บันทึกเพิ่มเติมต่อท้ายสัญญาก่อสร้าง
สัญญาเลขที่ ๓๒/๒๕๖๘ ลงวันที่ ๒๓ ธันวาคม ๒๕๖๗
(ฉบับแก้ไขเพิ่มเติม ครั้งที่ ๑)

ตามที่สำนักงาน ป.ป.ช. ได้ทำสัญญาจ้างก่อสร้างปรับปรุงอาคาร ๔ ชั้น ๑ สำนักงาน ป.ป.ช. ตำบลท่าทราย อำเภอเมืองนนทบุรี จังหวัดนนทบุรี กับ บริษัท พิชญนนท์ จำกัด เป็นเงินทั้งสิ้น ๘,๔๐๐,๐๐๐.๐๐ บาท (แปดล้านบาทถ้วน) รายละเอียดและเงื่อนไขตามสัญญาจ้างก่อสร้าง เลขที่ ๓๒/๒๕๖๘ ลงวันที่ ๒๓ ธันวาคม ๒๕๖๗ นั้น

เนื่องจากการดำเนินการจ้างก่อสร้างปรับปรุงอาคาร ๔ ชั้น ๑ สำนักงาน ป.ป.ช. ตำบลท่าทราย อำเภอเมืองนนทบุรี จังหวัดนนทบุรี มีความจำเป็นต้องแก้ไขเปลี่ยนแปลงรายละเอียดในสัญญาจ้าง เพื่อให้มีความเหมาะสม สอดคล้องกับข้อเท็จจริงของวัสดุที่มีจำหน่ายในท้องตลาด เหมาะสมกับสภาพพื้นที่ หน่วยงาน และเป็นไปตามหลักวิศวกรรมที่ดี โดยผู้รับจ้างไม่คิดค่าใช้จ่ายในการดำเนินการเพิ่มเติม

2 รูปด้าน ฐาน BALLROOM
A3205 SCALE
1:50

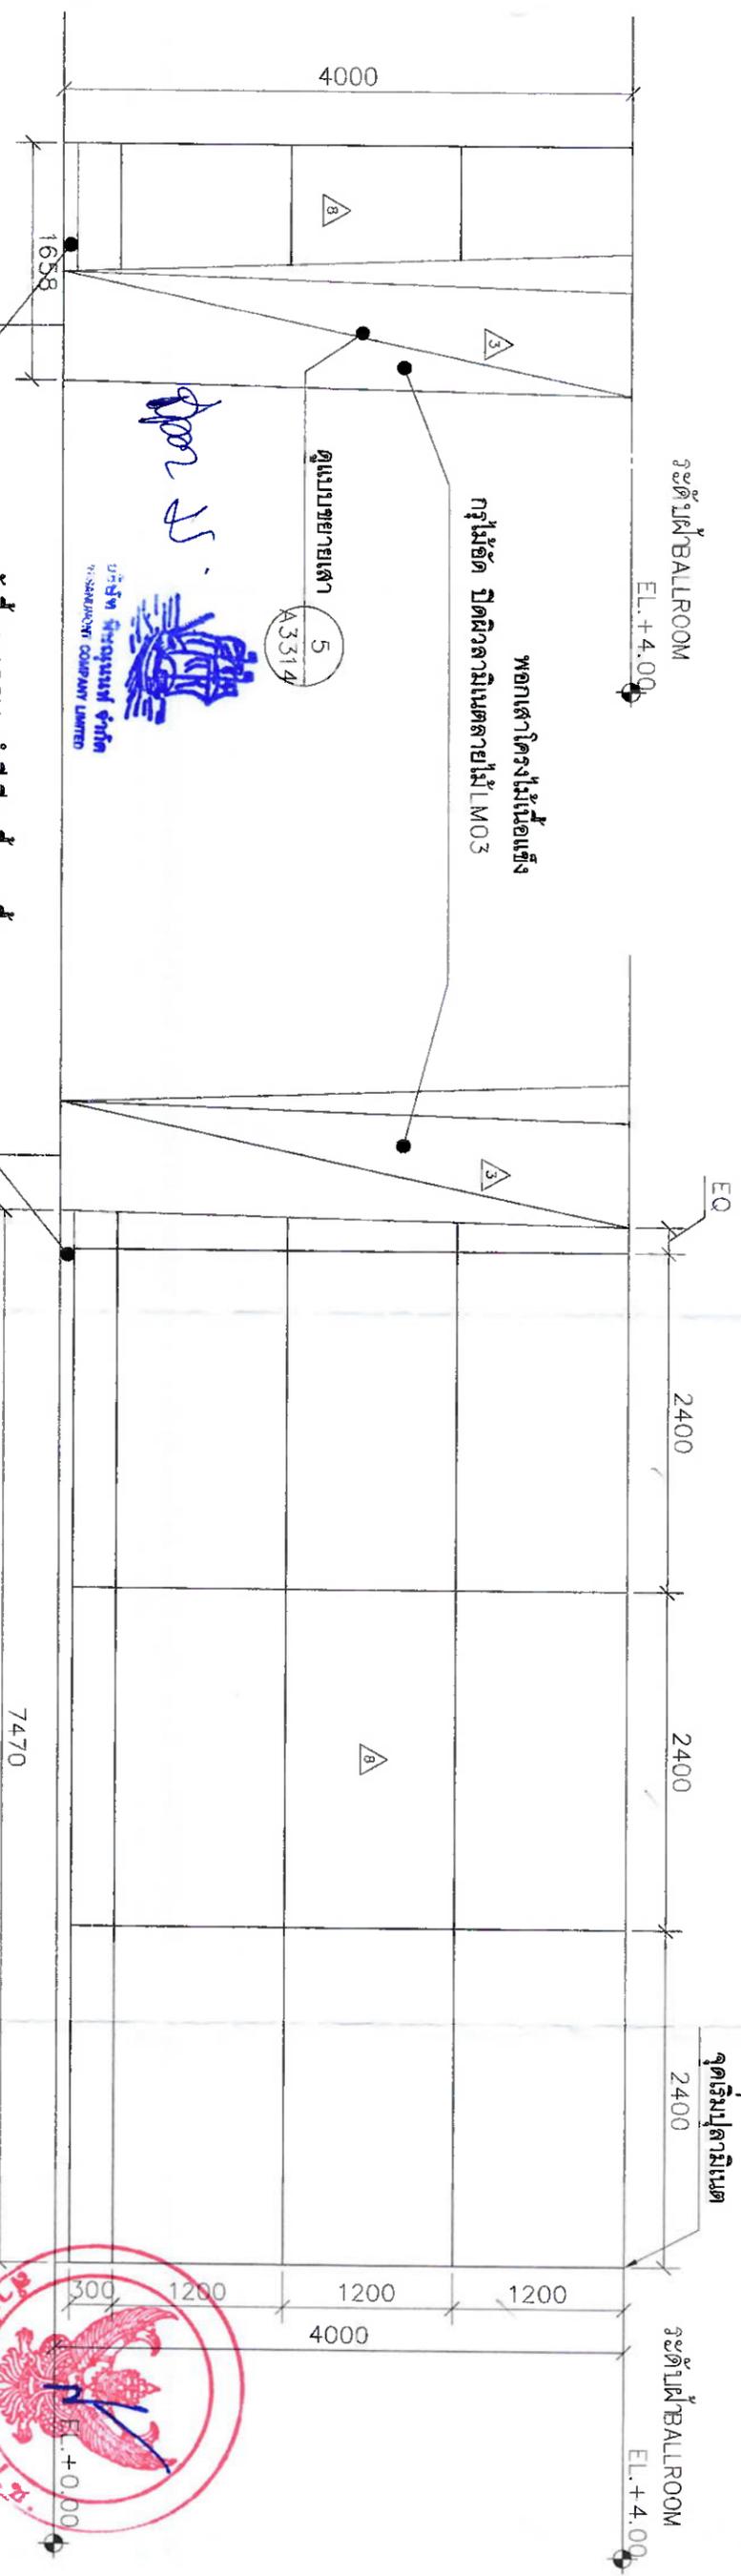
๒. เปลี่ยนแปลง งานผนังไม้ ๘.๘ ติดแผ่นลามิเนตลายหิน LMo๕ ห้อง BALLROOM (แบบ A๓๒๐๔-A๓๒๐๗) จากเดิม ระยะเวลารอยต่อแผ่นลามิเนต ๑,๒๐๐ x ๓,๖๐๐ มิลลิเมตร เปลี่ยนเป็น ระยะเวลารอยต่อแผ่นลามิเนต ๑,๒๐๐ x ๒,๔๐๐ มิลลิเมตร (แบบ Shop drawing งานผนังไม้ ๘.๘ ห้อง BALLROOM)

บริษัท พิษณุพนธ์ จำกัด ได้มีหนังสือที่ PSN ๔๗/๒๕๖๘ ลงวันที่ ๑๘ เมษายน ๒๕๖๘ เรื่อง ขอนำส่ง Shopdrawing งานผนังไม้ ผ.๘ ห้อง BALL ROOM ผู้ควบคุมงานได้ตรวจสอบแล้ว Shop Drawing งานผนังไม้ ผ.๘ ห้อง BALL ROOM ที่ผู้รับจ้างเสนอ ได้ปรับระยะรอยต่อลามิเนตลายหิน LM๐๕ ของผนัง ผ.๘ จากระยะ ๑,๒๐๐ x ๓,๖๐๐ มม. ตามแบบ เป็นระยะ ๑,๒๐๐ x ๒,๔๐๐ มม. เนื่องจากแผ่นลามิเนตที่มีจำหน่ายตามท้องตลาดจะเป็นขนาด ๑,๒๐๐ x ๒,๔๐๐ มม. และสอดคล้องกับสภาพพื้นที่หน้างานจริง เห็นควรอนุมัติให้ใช้ในโครงการได้

รอยต่อลามีเนต ใช้น้องรูปตัว V 2MM ทำสีเทาเทียบลามีเนต ลายหิน LM05

1 แปลงขยายเสาจากด้านบน
A3314 แบบขยาย 1:25

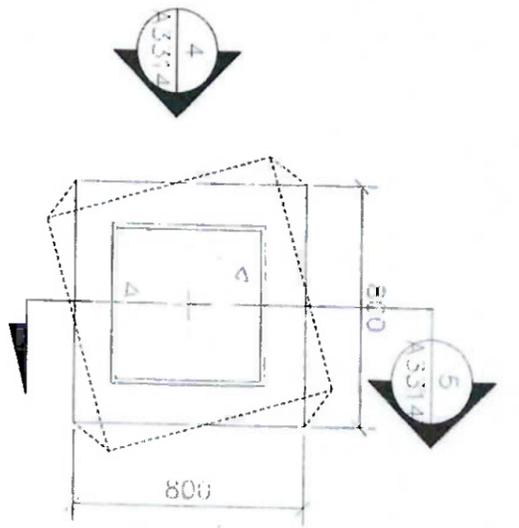
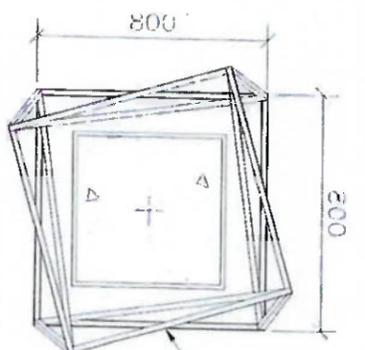
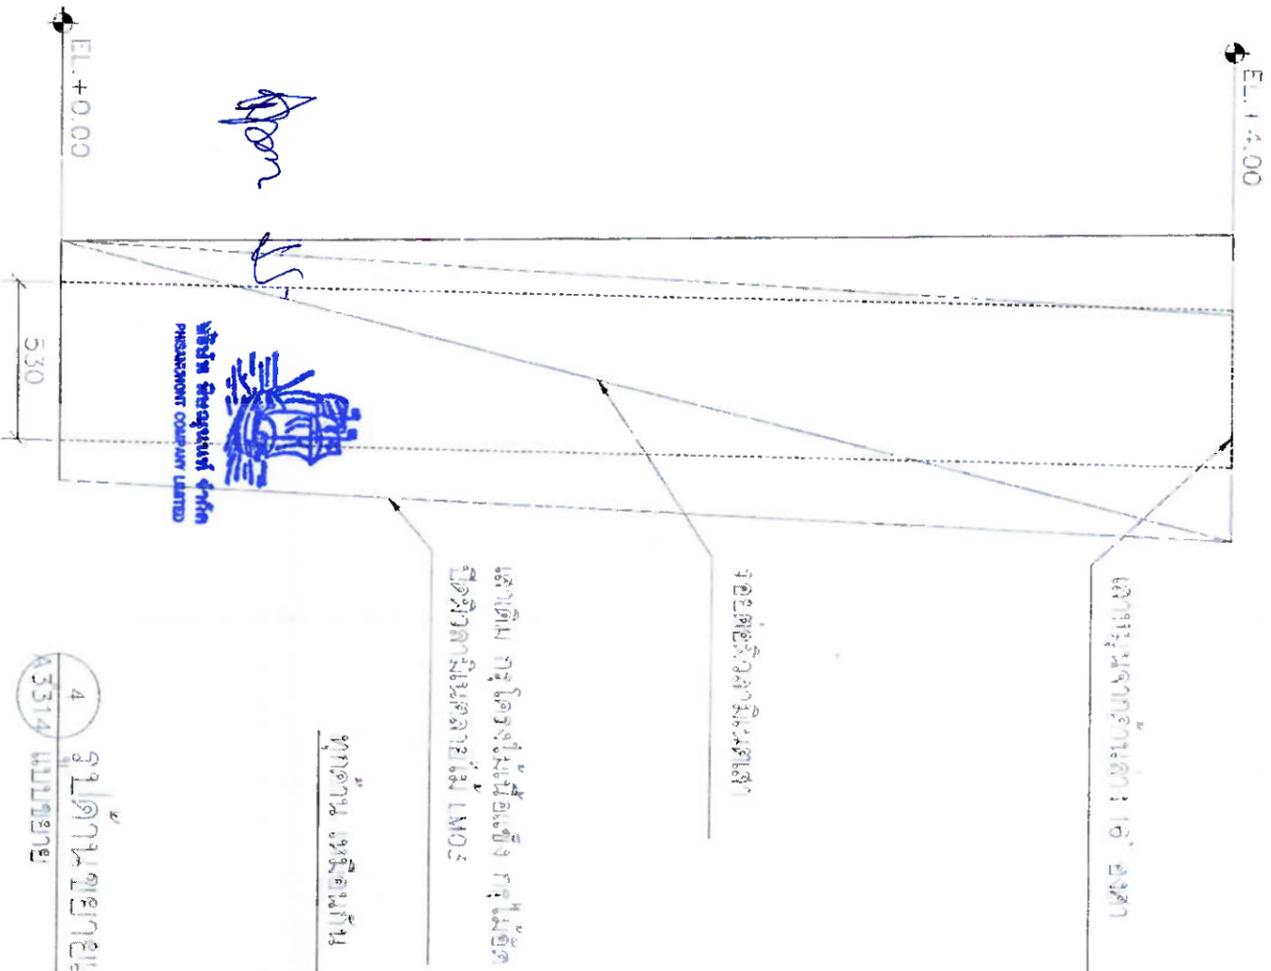
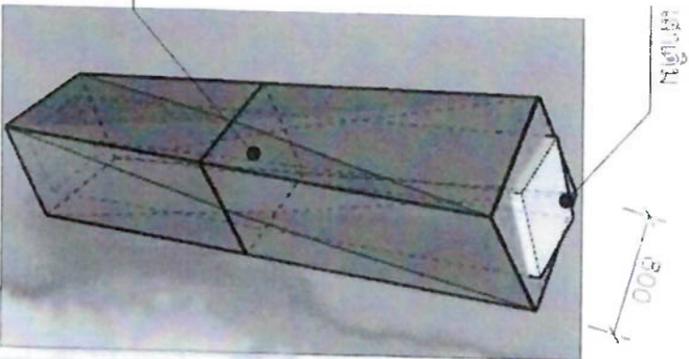
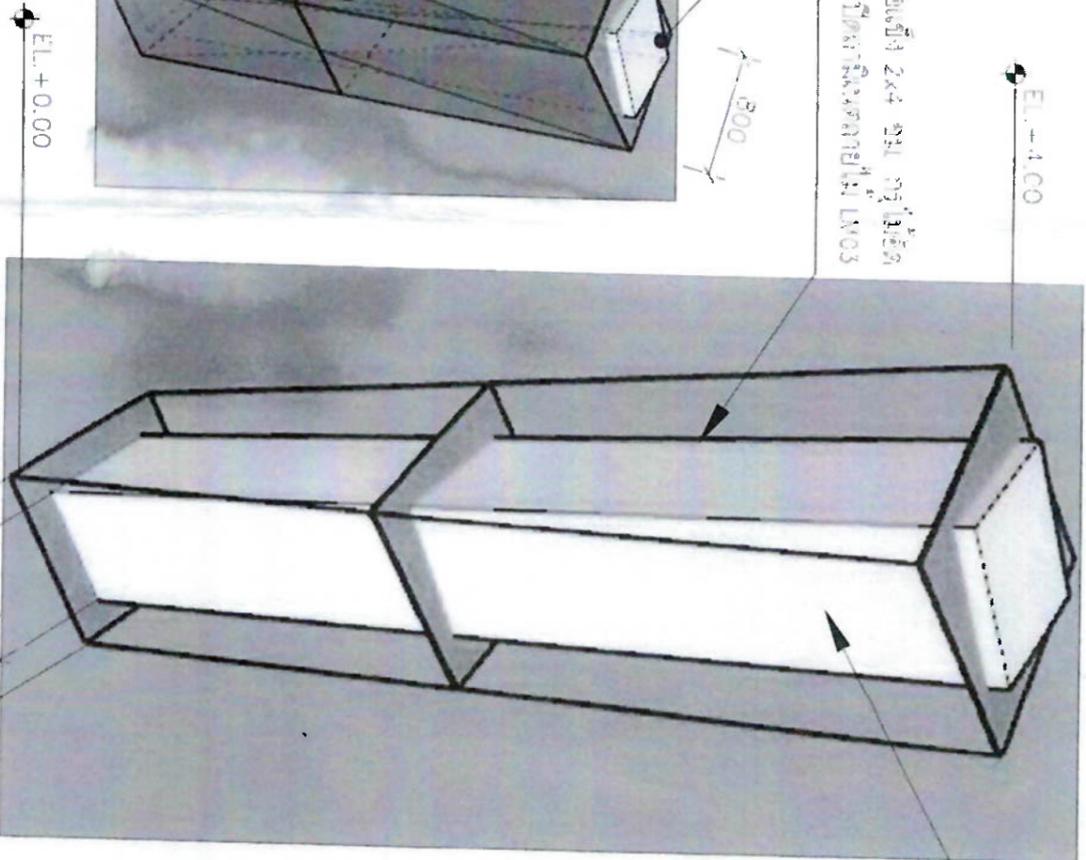
๓. เปลี่ยนแปลง โครงสร้างเสาไม้เนื้อแข็ง สำหรับโครงสร้างปิดห้อง BALLROOM (แบบ A๓๓๑๔) จากเดิม ขนาด ๑" x ๑" เปลี่ยนเป็น โครงสร้างเสาไม้เนื้อแข็งขนาด ๒ x ๔ เซนติเมตร (แบบ Shop drawing งานติดตั้งเสาปิด)

บริษัท พิชญนันท จำกัด ได้มีหนังสือที่ PSN ๘๕/๒๕๖๘ ลงวันที่ ๒๐ มิถุนายน ๒๕๖๘ เรื่อง ขอนำส่ง Shopdrawing งานติดตั้งเสาบิต ผู้ควบคุมงานได้ตรวจสอบแล้ว Shop Drawing งานติดตั้งเสาบิตที่ผู้รับจ้างเสนอ โครงเสาบิตใช้โครงไม้เนื้อแข็งขนาด ๒ x ๔ ซม. มีขนาดใหญ่กว่าที่แบบระบุให้ใช้ขนาด ๑" x ๑" เพื่อให้โครงสร้างมีความแข็งแรงยิ่งขึ้น ไม่เกิดการงอตัว เห็นควรให้ใช้ในโครงการได้

โครงสร้างเหล็ก 2x4 ซม.
